燃料破損時に原子炉建家から放出する放射性物質の低減のための判断について

令和 2 年 10 月 27 日  
日本原子力研究開発機構  
原子力科学研究所

【R2.9.28 審査会合コメント】

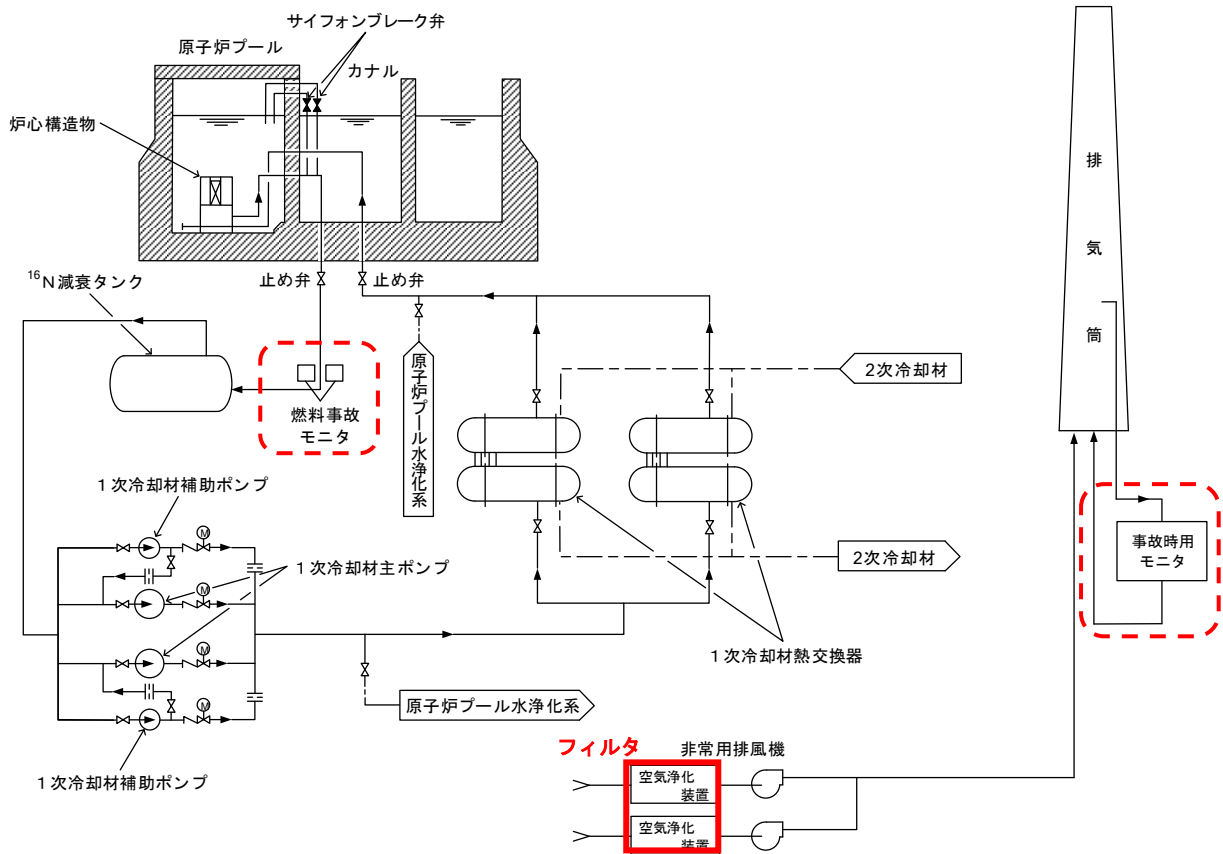
BDBA 時に、非常用排気設備を停止し、原子炉建家への閉じ込める場合の判断について、事象進展の想定とその対処方針を説明すること。

燃料破損が発生した場合は、非常用排気設備に切り替え、原子炉建家内の空気はヨウ素等の FP を除去し、大気に拡散放出する設計としている。BDBA に事象が進展した場合も、燃料破損の進展や程度にかかわらず、非常用排気設備が使用できる限りは、非常用排気設備により建家内を負圧にし換気を行う。

しかしながら、非常用排気設備が起動しない場合、非常用排気設備は起動したが空気浄化装置のフィルタを介さないで放出してしまう場合、あるいは建家の損傷により非常用排気設備による負圧維持ができず損傷個所から環境に放出するような場合は、非常用排気設備のフィルタが有効に働いていないため、非常用排気設備を停止し FP 等を原子炉建家内に閉じ込めることとする。その際、目張り等を行い、環境への放出を極力抑えることとする。このため、非常用排気設備が使用できないことをもって、大規模損壊の場合として対策にあたることになる。
